Oggetto: ID_VIP: 3099 Istanza di valutazione di impatto ambientale ai sensi del D.Lgs. 152/06 e s.m.i relativa al progetto di realizzazione di un impianto pilota geotermico denominato Torre Alfina nel Comune di Acquapendente (VT) - proponente società ITW LKW Geotermia Italia S.p.A
Trasmissione delle controdeduzioni alle osservazioni

**IMPIANTO PILOTA GEOTERMICO
TORRE ALFINA (VT)**

**Risposte alle Osservazioni Effettuate
nei 60 Giorni dalla Pubblicazione**

Codice Progetto:
P12_ITW_084

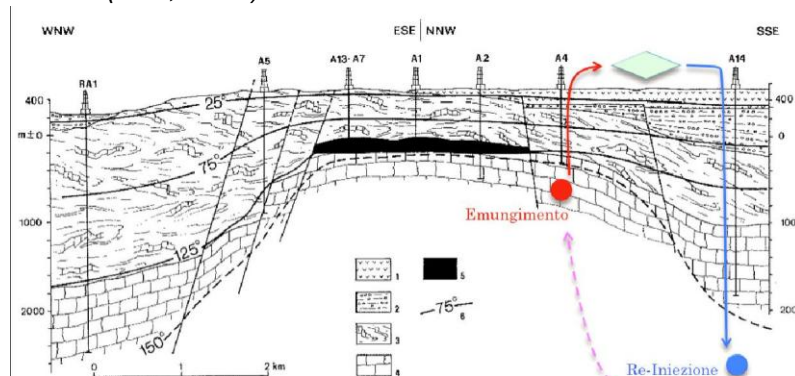
Tale fenomeno è generalmente associato alla riduzione della pressione del sottosuolo e può esprimersi con valori particolarmente significativi. Nell'area di Larderello, con serbatoio geologicamente simile all'Alfina, sono stati registrati valori di 2-2,5 cm anno di abbassamento (fonte SIA). Secondo lo studio di impatto ambientale (Allegato D) tale rischio nell'area di Castel Giorgio è limitato in quanto "...La variazione di pressione che si verifica nei pozzi reiniettori è stimata in 8÷9 bar. Analogamente, per i pozzi produttori, si registra una riduzione che è stimata a 7÷8 bar...". Tali valori rappresentano circa il 30% delle pressioni re-iniettate in altri impianti. Non è chiaro come siano stati calcolati tali valori. Sembra che, dal Progetto Definitivo, che i dati del modello geotermico siano stati desunti dai valori di pressione delle stimolazioni ENEL degli anni 1977 ed assunti come riferimento per le presenti elaborazioni.

Considerata la similarità geologica con il serbatoio di Larderello, come citato nel SIA e gli effetti in questo, una previsione di scenario sugli impatti attesi nel dominio dello spazio nell'area di Castel Giorgio sembrerebbe opportuna. Anche in relazione al fatto che il prelievo avviene a circa 1.000 m di profondità e la reiniezione a circa 2.300 m di profondità, a distanze che vanno da 1 a 2 km di distanza tra i vari pozzi di prelievo rispetto al polo di reiniezione. In conseguenza non è evidente che si possa sicuramente ripristinare l'equilibrio delle pressioni idrauliche nell'intero bacino. I modelli presentati, evidenziano una permeabilità costante ed omogenea (elemento di elevata criticità in queste zone) stimata in 10 mD, facendo ipotizzare un tempo di trasferimento dei fluidi dal polo di re-iniezione all'area di prelievo e quindi di ripristino delle condizioni idrauliche iniziali, di circa 6 mesi. E' ovvio che, a regime, tali tempi dovrebbero annullarsi, sempre in condizioni geologiche isotrope ed omogenee. L'importanza della valutazione geografica degli impatti è comunque importante ed attualmente mancante; solo per citare un esempio, nel bacino di Wairakei (Nuova Zelanda), importanti fenomeni di subsidenza si localizzarono nel solo intorno di 1 km dal solo pozzo di prelievo (Allis, 2000)

L'osservazione, peraltro identica a quella di pari contenuto presentata nella procedura VIA del progetto Castel Giorgio, non tiene conto della documentazione tecnica contenuta nello SIA e nei relativi allegati. In effetti l'Allegato F-Subsidenza dello SIA, pur citato nell'osservazione anche se riferito all'Allegato D di Castel Giorgio,, contiene una descrizione accurata dei fenomeni di subsidenza registrati nei principali campi geotermici del mondo, da quelli italiani (Larderello, Travale-Radicondoli, M. Amiata) a quelli di The Geysers-USA, Wairakei-Nuova Zelanda, Cerro Prieto-Messico.

In questo allegato, viene anche spiegato che la causa della subsidenza molto localizzata registrata a Wairakei (citata nell'osservazione) è dovuta a condizioni geologiche molto particolari (compattazione di un livello lacustre di argilla ad alta porosità posta al di sopra di un'emergenza termale) che non possono trovarsi nella zona di Castel Giorgio e Torre Alfina.

Viene inoltre spiegato che in tutti i casi citati, per i quali viene riportata la bibliografia degli studi scientifici specifici realizzati da esperti di livello internazionale, la subsidenza è attribuita a diminuzioni di pressione nel serbatoio, dovute al fatto che per molti anni non vi è stata alcuna reiniezione del fluido estratto e che quando questa è infine iniziata, ha rappresentato sempre una frazione modesta della quantità di fluido estratto.

Nel progetto Torre Alfina è prevista invece la reiniezione totale del fluido estratto nello stesso serbatoio geotermico.

Fig. 1-A Postazione con impianto assemblato (luglio 2010)

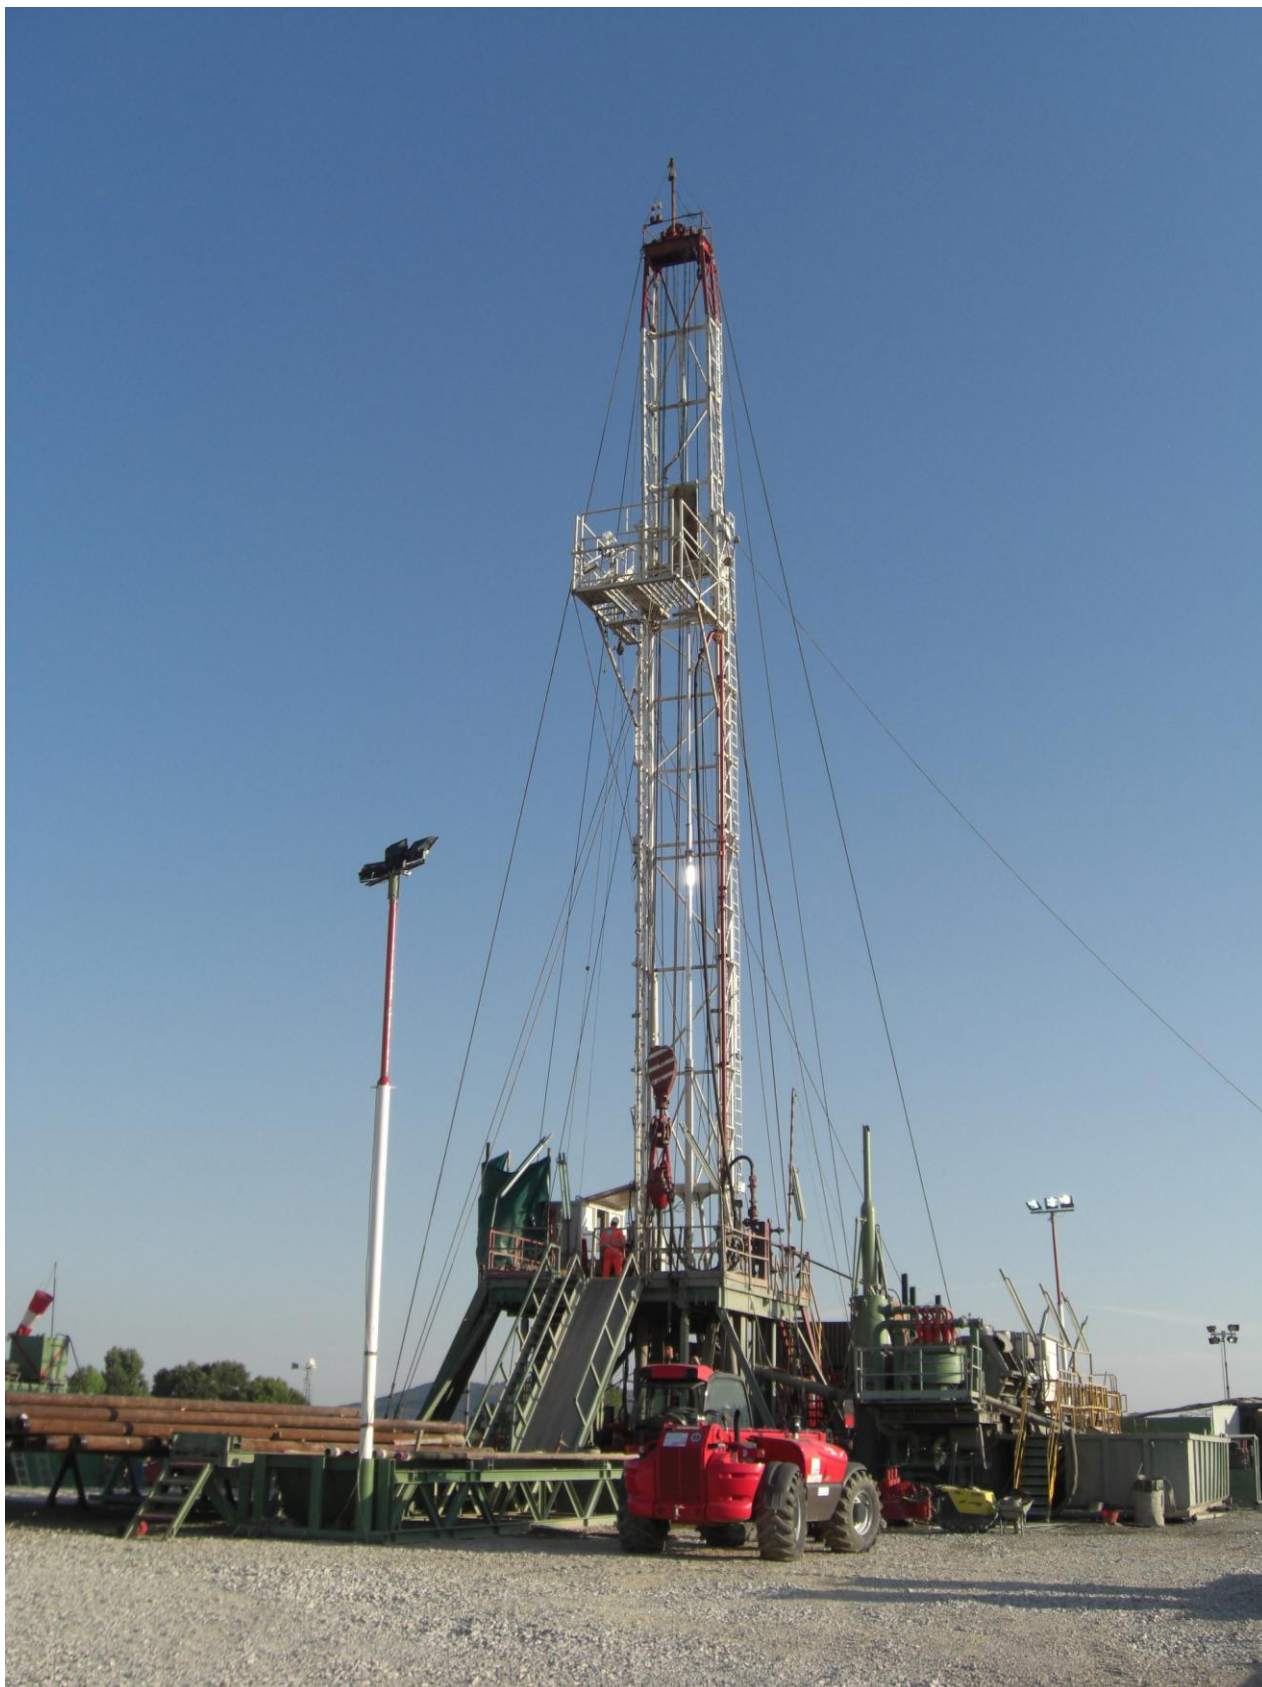
Come già accennato al precedente punto 2, lo sforzo del Proponente di mitigare gli impatti visivi attraverso lo Studio Cromatico delle componenti naturali del territorio circostante l'intervento non tengono però in considerazione l'effetto stagionalità che interviene in un contesto agricolo che si modifica ripetutamente durante l'anno.

Nella Fig. 1-B l'impianto di perforazione non era più presente perché il pozzo era in fase di prova di produzione, tuttavia esisteva ancora la postazione di sonda, costituita dalle opere civili (piano inghiaiato, sistema di drenaggio delle acque meteoriche, soletta in calcestruzzo e cantina che ospita il pozzo vero e proprio, anch'essa in calcestruzzo armato).

Nella Fig. 1-C è visibile l'area della postazione a ripristino ambientale completamente realizzato. Com'è evidente non esiste più nulla delle opere civili realizzate in precedenza essendo state smantellate sia le solette in calcestruzzo che le tubazioni in acciaio del pozzo fino a una profondità di circa due metri, come concordato con la proprietà del terreno e con l'Autorità di controllo e l'intera area è stata adibita nuovamente al precedente utilizzo agricolo.

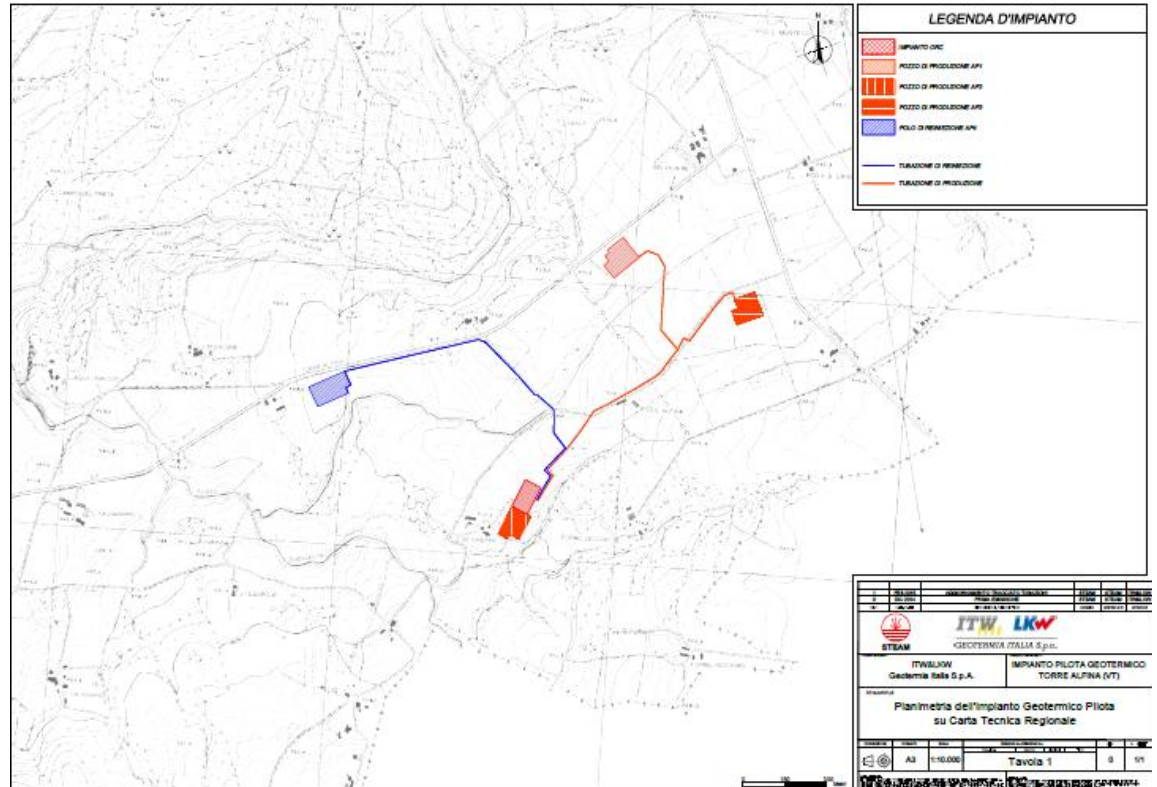
- *che secondo il P.T.P. Tavola E/1.1 ricade all'interno della fascia di rispetto delle acque. Inoltre, ai fini della tutela delle falde acquifere, l'impianto ricade secondo il P.T.A. Tavola 5 “Aree di Tutela”, all'interno dell'area Classe 4, molto elevata e secondo la Tavola 3 “Carta della della vulnerabilità intrinseca degli acquiferi” in area molto elevata. Pertanto si ravvisa la reale possibilità di inquinamento delle falde acquifere idropotabili. Si sottolinea che il progetto prevede la realizzazione di trivellazioni nelle vicinanze di pozzi pubblici, nello specifico il pozzo denominato AP3.*

In conclusione, il progetto presentato prevede il prelievo di acqua dalla falda di base: tale prelievo risulta di entità trascurabile rispetto alla ricarica annua media e i pozzetti previsti sono progettati per assicurare il completo isolamento delle falde sospese adottando tecniche avanzate di cementazione degli stessi pozzetti contrariamente a come, probabilmente, è avvenuto in passato con la costruzione di quei numerosi pozzi di prelievo oggi dismessi perché, mal isolati, mettono in comunicazione la falda di base con le falde sospese inquinanti (vedere Relazione ARPALAZIO prot. 0003773 del 02.07.2009 allegata alla nota degli osservanti).

Per quanto attiene la protezione dell'acquifero nei riguardi dei pozzi geotermici previsti si rimanda al cap. 1.2 della presente.
